GEOTECHNICKÝ DOHLED

Kralovice, výstavba nové haly v dílnách SŠ Kralovice

Objednatel	Střední škola, Kralovice, nám. Osvobození 32	
Zakázka	Výstavba nové haly v dílnách SŠ Kralovice	
	GEOTECHNICKÝ DOHLED – DÍLČÍ ZPRÁVA Č.7

Dílčí zpráva č.7 o výkonu GTD

Obr. 1: Situace základových pasů ZP1, ZP4 a ZP2.

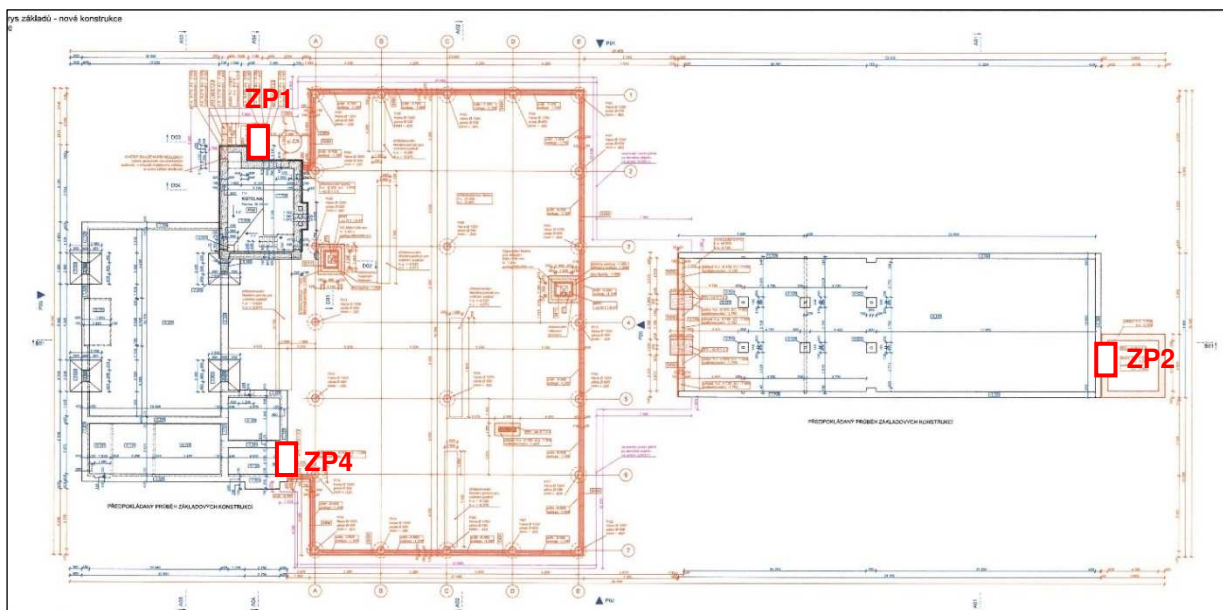
Situace základového pasu ZP1 je znázorněna na následujícím obr. 1.

Základová spára pod základovým pasem ZP4 se nachází v úrovni cca 1,30 m pod hladinou nula. Základová spára zastihla jíly, tuhé konzistence, vlhké, rezavošedé barvy. Ve smyslu ČSN P 73 1005 *Inženýrskogeologický průzkum* jsou jíly řazeny do třídy **F6 CI**. Situace základového pasu ZP4 je znázorněna na předchozím obr. 1.

Základová spára pod základovým pasem ZP2 se bude nacházet v úrovni cca 0,90 m pod terénem. Základovou spáru budou tvořit jíly, tuhé konzistence, vlhké, rezavošedé barvy. Ve smyslu ČSN P 73 1005 *Inženýrskogeologický průzkum* jsou jíly řazeny do třídy **F6 CI**. Situace základového pasu ZP2 je znázorněna na předchozím obr. 1.
